改善箇所説明図

側方衝突警報装置のコントローラ

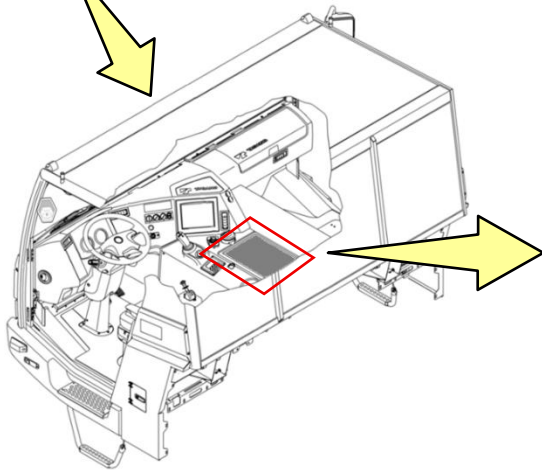
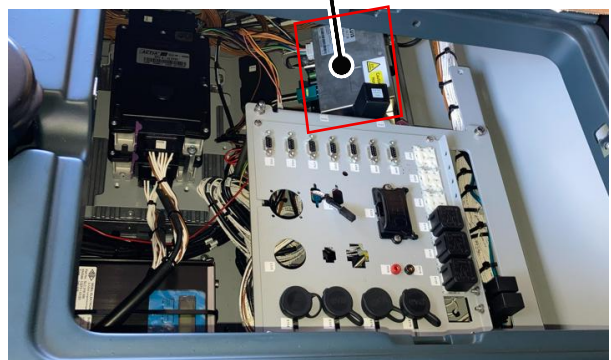
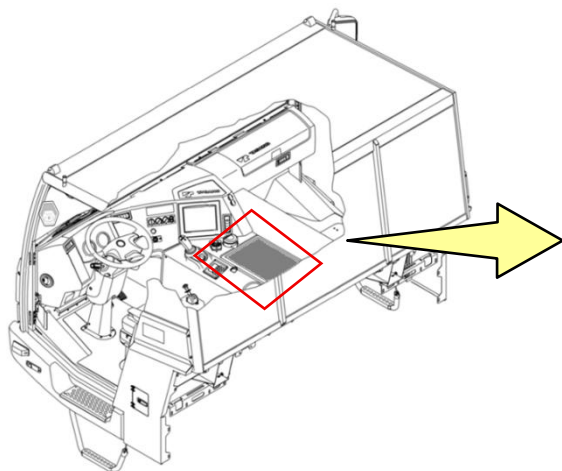
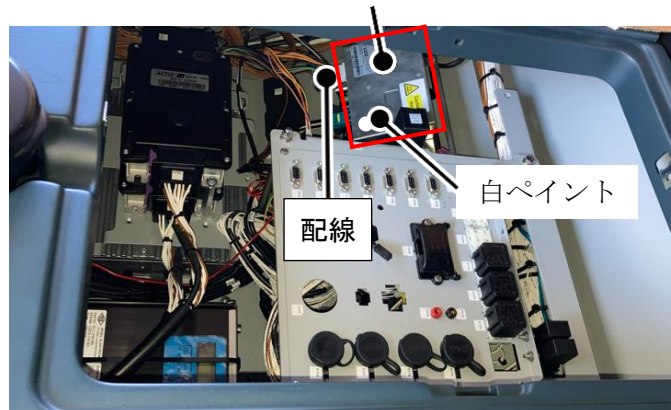
クレーン用台車の側方衝突警報装置において、電気回路の設計検討が不十分なため、当該警報装置のコントローラに無効な車速情報が入力されることがある。そのため、側方衝突警報装置が正常に作動せず、保安基準に適合しない。

全車両、側方衝突警報装置のコントローラに接続している車速情報の配線を修正する。

識別：側方衝突警報装置のコントローラに白ペイントし、識別する。
